Zadavatel:
Dopravní podnik města Brna, a.s.
se sídlem Hlinky 64/151, Pisárky, 603 00 Brno
IČO: 25508881

Veřejná zakázka:
„Modernizace vozovny Slatina – výběr zhotovitele“

VYSVĚTLENÍ, ZMĚNA NEBO DOPLNĚNÍ ZADÁVACÍ DOKUMENTACE

Vysvětlení zadávací dokumentace č. 1 ze dne 9. 7. 2025

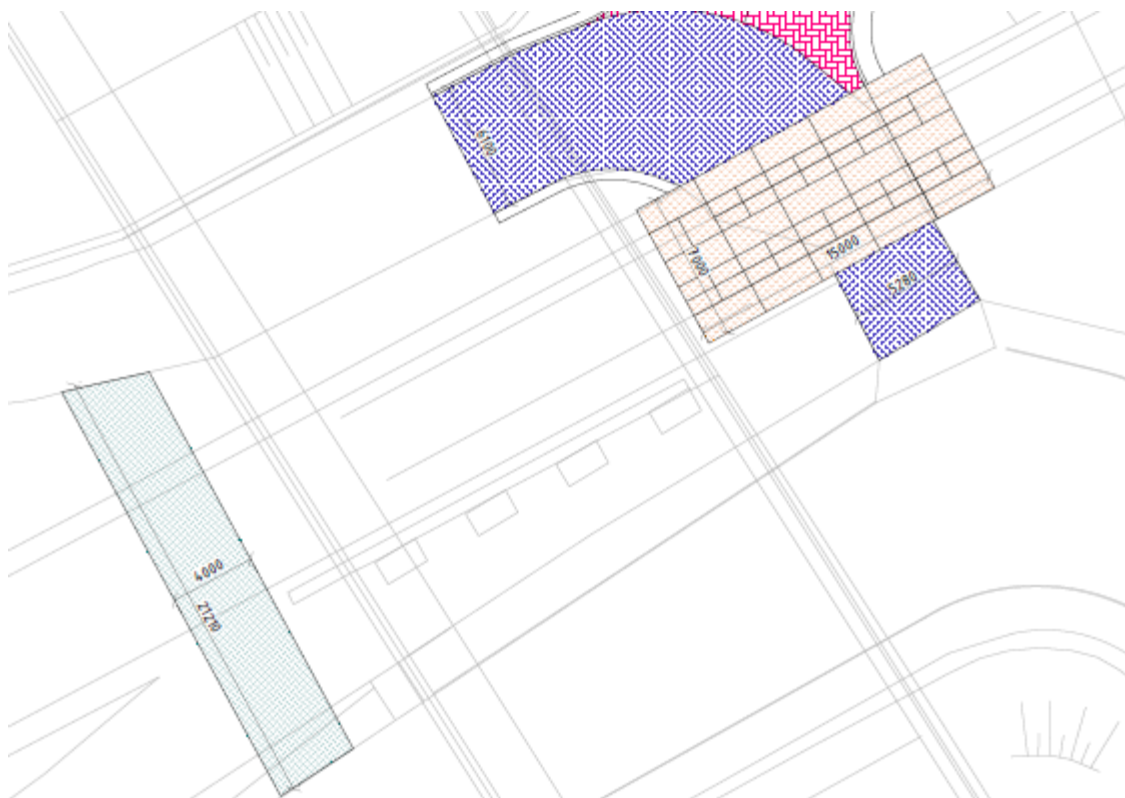
Ve složce *pr.3-zd-dsp-mr* (PD měnárna) chybí PD pro SO 21, 22, 23, 24 a 26 kanalizace a vodovody.

Tyto jsou pouze zakresleny v koordinační situaci a popsány v souhrnné TZ, přičemž konkrétně u SO 23 vdv přípojka a SO 26 prodloužení vdv si tyto texty odporují:

SO 23 (str.29)

Stavební objekt „Vodovodní přípojka“ popisuje novou vodovodní přípojku a rozvod vody objektu měnárny. Přípojka je napojena na stávající vodovodní řád LT DN250 v ulici Černovičky. Přípojka vodovodu – vodovodní přípojka (PE32) je vedena z ulice Černovičky napojením na veřejný vodovod LT DN250. Na hranici pozemku investora dojde k instalaci nové vodoměrné šachty o rozměrech 900 x 1200 mm a světlé výšce 1600mm. Ve vodoměrné šachtě bude umístěn vodoměr a vodoměrná řada. Od ní vede vnitřní rozvod (PE40), který zajistí vodovodní rozvody objektu měnárny.

SO 26 (str.31)

Předmětem stavebního objektu „Prodloužení vodovodního řádu“ je vodovodní řád délky 47,5m z potrubí z tvárné litiny DN80, umístěný na pozemcích p.č. 3571/28, 3571/37, 171 a 169/2 v k.ú. Slatina [612286]. Vodovodní řád bude veden z ulice Černovičky napojením na stávající veřejný vodovod LT DN250. Řád je veden v souběhu s kanalizační přípojkou (SO 22) a je ukončen za křížením s plánovaným kabelovodem (SO 41). Na konci vodovodního hydrantu je navržen podzemní hydrant. Trasa vodovodního řádu pod tramvajovým tělesem bude vedena v protlaku PE trubkou PE 100 RC SDR11 d250x22,7mm v délce 10m. Do chráničky bude vsunuto potrubí na

Podle situace by měl platit text pro SO 26, přípojka SO 23 se bude napojovat na tento prodloužený řád a nekříží TT.

Žádáme o doplnění PD (část měřírna) pro SO kanalizace, vdv.

Zadavatel potvrzuje, že v případě uvedeného rozporu platí text uvedený u SO 26 (tento text je novější a aktuální). Uvedený rozpor je důsledkem průběžné tvorby podkladů a vývoje požadavků projektů, kdy došlo ke vzniku SO 26 prodloužení řadu obsahujícího křížení tramvajové trati a souvisejícímu zmenšení objektu SO 23 (přípojky).

Zadavatel dále poskytuje požadovanou projektovou dokumentaci, která tvoří přílohu tohoto vysvětlení.
